COMUNE DI  
FIESSO D'ARTICO

**INTEGRAZIONI AL  
REGOLAMENTO EDILIZIO ARCHITETTONICO  
CIMITERO COMUNALE di via BALDANA**  
Approvato con C.C. n.223/670 del 17/12/1987 e s.m. e i.)

**Relazione tecnica illustrativa**

**Scheda integrativa  
EDICOLE FUNERARIE (Cfr. Tav. n° 2.1)**

Comune di Fiesso d'Antico  
Progetto esecutivo  
del nuovo cimitero  
Divisione in reparti

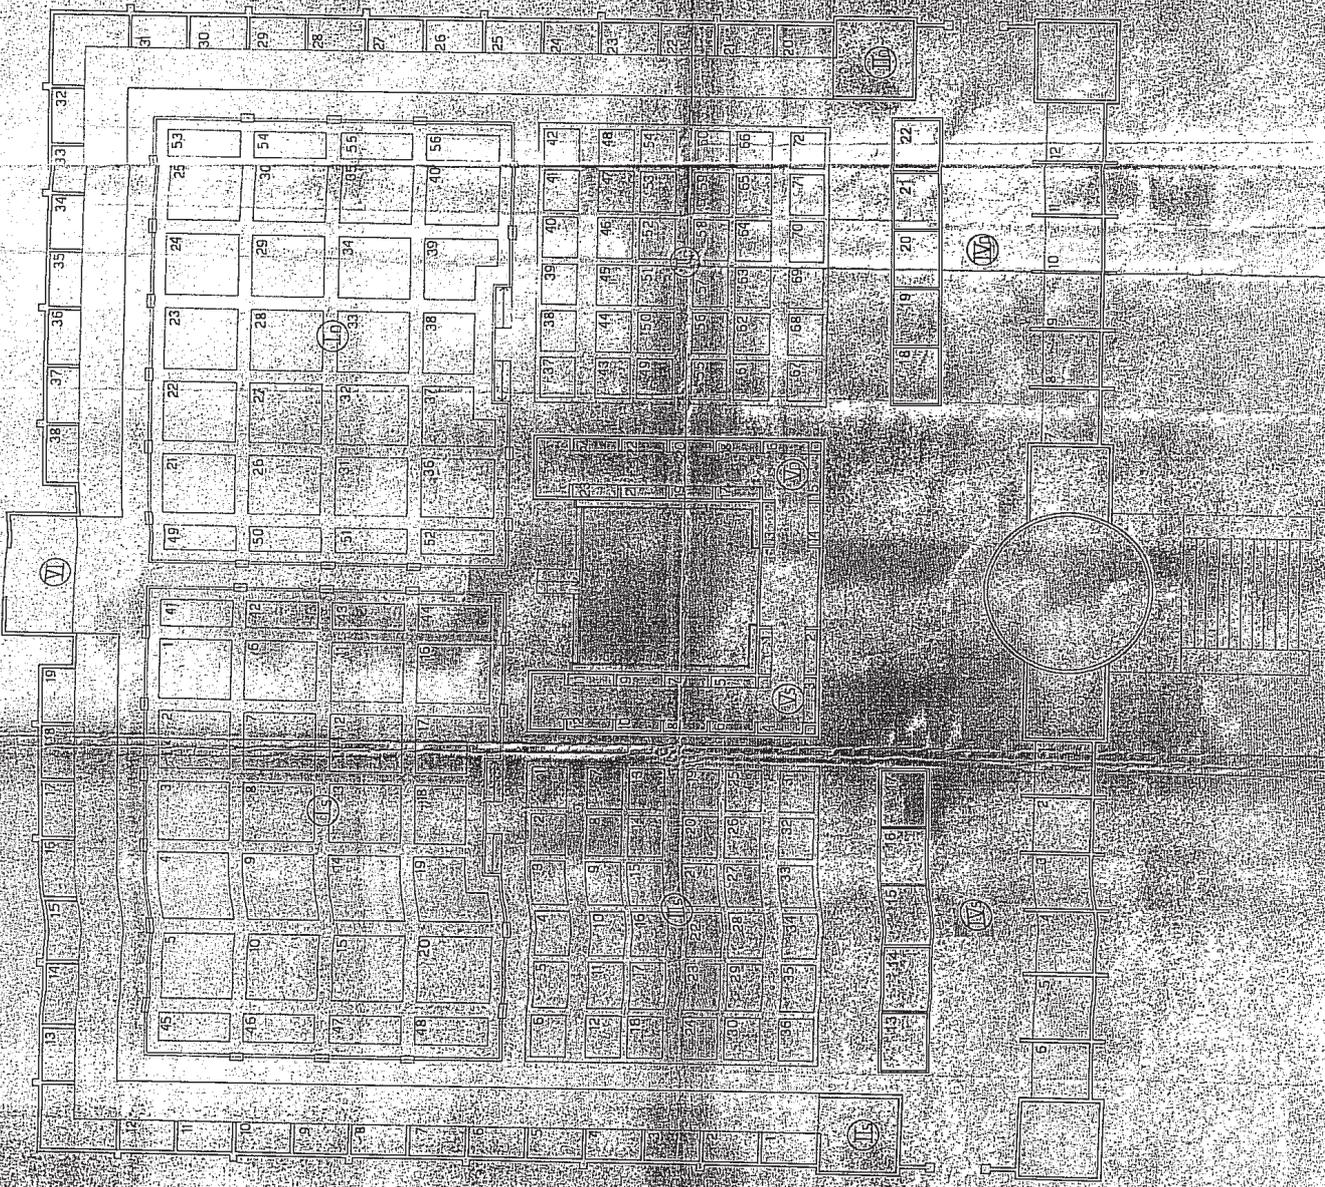
Allo scopo sono individuati due nuovi settori ai reparti già denominati "IV/s" e "IV/d", ciascuno avente dimensione ml 22,20 x 3,80 corrispondenti alle aree verdi che fronteggiano le edicole funerarie esistenti inserite nella muratura del lato est del cimitero la cui edificazione risulta attualmente completata;

tali aree consentono la formazione per ogni settore di n. 5 lotti aventi dimensione ml 4,30x3,80 da poter assegnare in concessione ai privati per la costruzione delle nuove Edicole Funerarie.

Nella tavola denominata "Divisione in Reparti" sono indicati i nuovi lotti (Allegato 1).

EDICOLE FUNERARIE TAV. N° 2.1

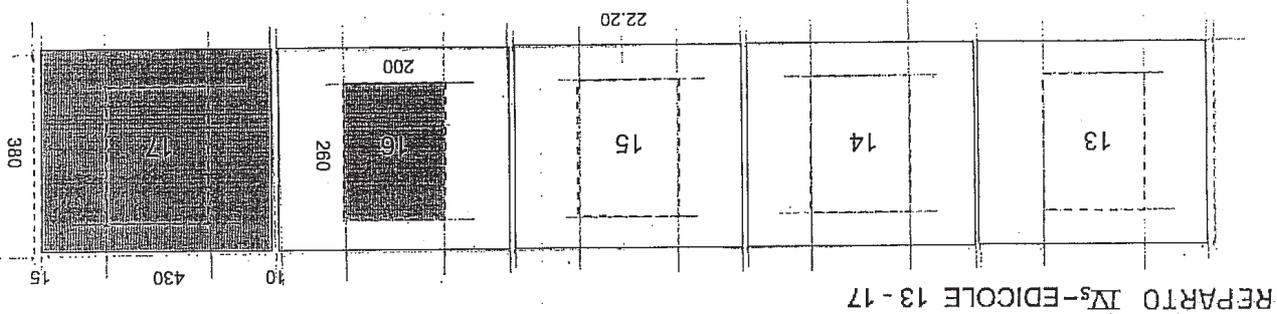
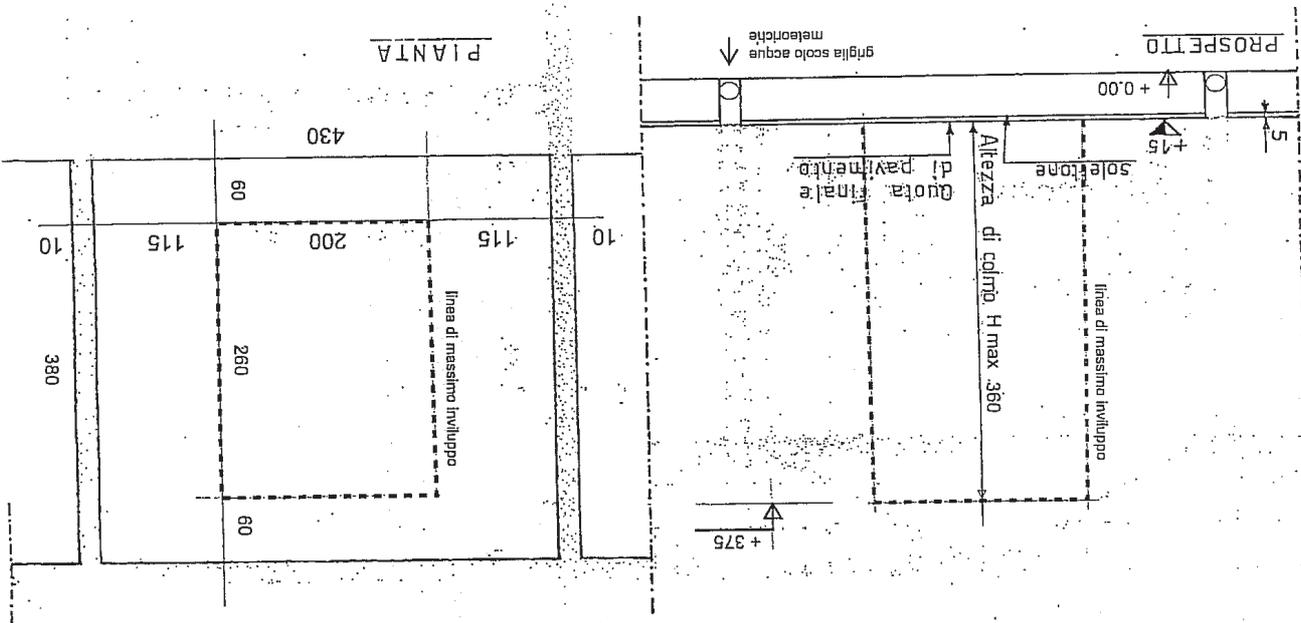
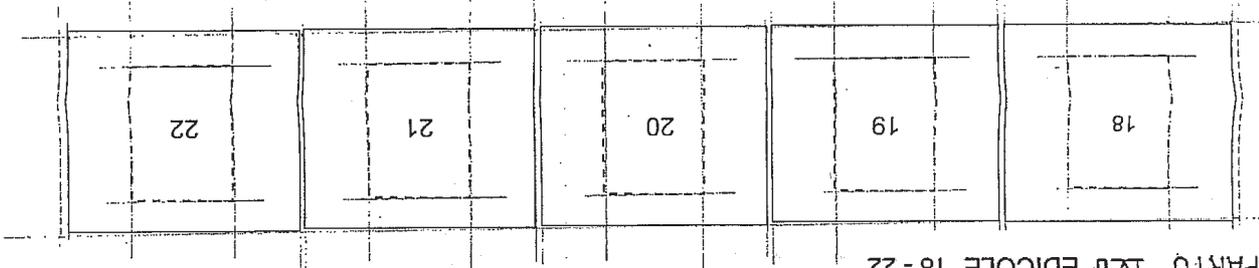
Le caratteristiche dimensionali e architettoniche delle nuove Edicole Funerarie vengono meglio descritte nell'elaborato grafico Tav. n. 2.1, che integra il R.E.A. (Allegato 2).

All'interno dei singoli lotti potranno essere liberamente – senza uno schema progettuale imposto – edificate delle edicole per la sepoltura entro i limiti volumetrici definiti dalla linea di massimo inviluppo descritta nell'elaborato grafico soprarichiamato corrispondente ad un parallelepipedo di ml 2,00x2,60 con altezza massima di ml 3,60; la base della costruzione sarà formata da una platea in calcestruzzo avente, completa di pavimento finito, uno spessore complessivo di cm 15.

**1) STRUTTURA:** all'interno dei singoli lotti come individuati nei reparti “IV/s” (da n.13 a n.17) e “IV/d” (da n.18 a n.22), ciascuno avente dimensione ml 4,30 x 3,80, potranno essere edificate delle edicole per la sepoltura entro e non oltre, i limiti volumetrici definiti dalla linea di massimo inviluppo indicata nell'elaborato grafico corrispondente ad un parallelepipedo di ml 2,00x2,60 con altezza massima di ml 3,60;

la base della costruzione dovrà essere formata da una platea in calcestruzzo avente - completa di pavimento finito - uno spessore complessivo di cm 15;

la struttura potrà essere realizzata in mattoni o in calcestruzzo armato;

non sono ammesse parti esterne a faccia vista;

**2) FINITURE:** i materiali utilizzati per i rivestimenti dovranno essere in pietra (Apricena o Trani) levigata e di adeguato spessore;

le coperture inclinate dovranno essere rivestite in rame;

sul bordo laterale di confine tra due lotti contigui dovrà essere prevista la posa di una griglia metallica di scolo per la raccolta delle acque meteoriche e per assicurare la continuità della pavimentazione;

prima di realizzare l'edicola, a cura del concessionario, dovranno essere preparati tutti i collegamenti con i pozzetti per lo scarico delle acque piovane e per l'allacciamento alla corrente elettrica (se prevista);

non sono ammessi impianti esterni”.
